*Ministero dell' Ambiente  
e della Tutela del Territorio e del Mare*

DIVISIONE II – SISTEMI DI VALUTAZIONE AMBIENTALE

**OGGETTO: [ID\_VIP 4537] Valutazione preliminare ai sensi dell'art. 6,c.9 del d.lgs.152/2006 e ss.mm.ii. Progetto “Intervento di rinnovo degli elettrodotti “Patria-S.Antimo” e “S.Antimo-Fratta”. Nota tecnica.**

Fig. 1 Planimetria e schema grafico delle varianti sui due elettrodotti

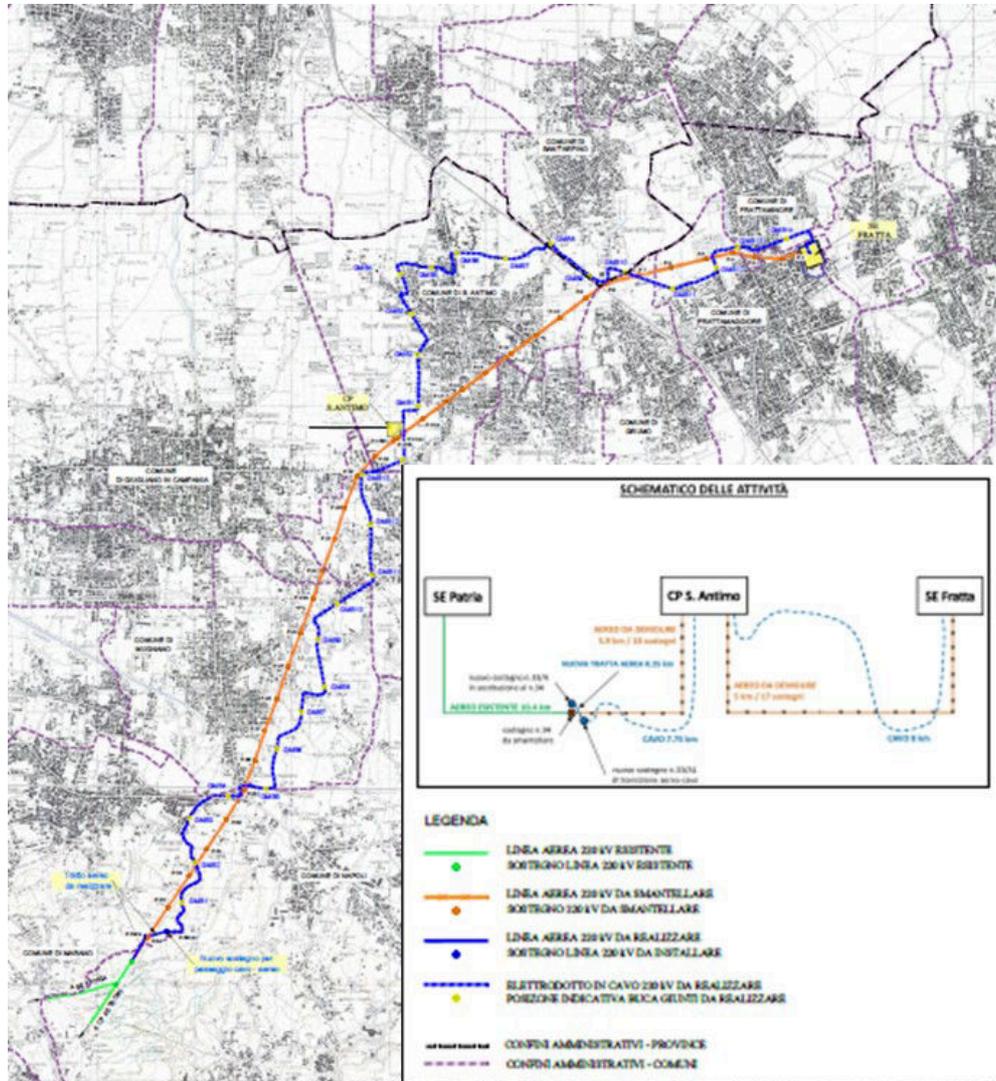
In sostituzione dell'elettrodotto esistente la variante di progetto prevede i seguenti interventi:

- 1) una variante in cavo di lunghezza pari a 8 km circa all'elettrodotto aereo 220 kV tra la Stazione Elettrica di Fratta e la Cabina primaria di S. Antimo, con sviluppo in prossimità della linea esistente, finalizzata a risolvere le interferenze con i nuclei urbanizzati dei Comuni di S. Antimo, S. Arpino, Grumo Nevano, Frattamaggiore e Frattaminore;
- 2) una variante mista aereo/cavo di circa 8 km di cui 7,750 km in cavo interrato e 0,250 km in linea aerea, che si sviluppa in prossimità della linea esistente e che comporta la sostituzione del sostegno n°34 con il sostegno 33/A e l'inserimento di un nuovo sostegno (p.33/A1) con mensole porta-terminali per discesa cavo, nella tratta p.33 – p.35 esistente.

- la rimozione di n° 18 sostegni esistenti (dal p.33 alla CP S.Antimo) e lo smantellamento di circa 5,9 km di linea aerea esistente in relazione all'elettrodotto "Patria – S.Antimo";
- la rimozione di n° 17 sostegni esistenti (dalla SE Fratta alla CP S.Antimo) e lo smantellamento di circa 5 km di linea aerea esistente in relazione all'elettrodotto "Fratta – S.Antimo".

L'interramento della linea avverrà prevalentemente lungo la viabilità esistente, in parte al confine con la Selva di Chiaiano, zona a prevalente vocazione boschiva ricadente nel Parco metropolitano delle colline di Napoli, determinando, per il breve tratto interferito, anche liberazione di suolo all'interno della Selva stessa in corrispondenza dei sostegni n° 30 e 31. Il sostegno porta terminali per la transizione aereo-cavo 33/A1 sarà installato all'esterno dell'area vincolata in posizione prossima al confine con la stessa mentre il sostegno 34 verrà sostituito dal sostegno 33/A, senza comportare modifiche alla campata aerea 34-35 (33/A- 35 futura) che attraversa la Selva di Chiaiano.
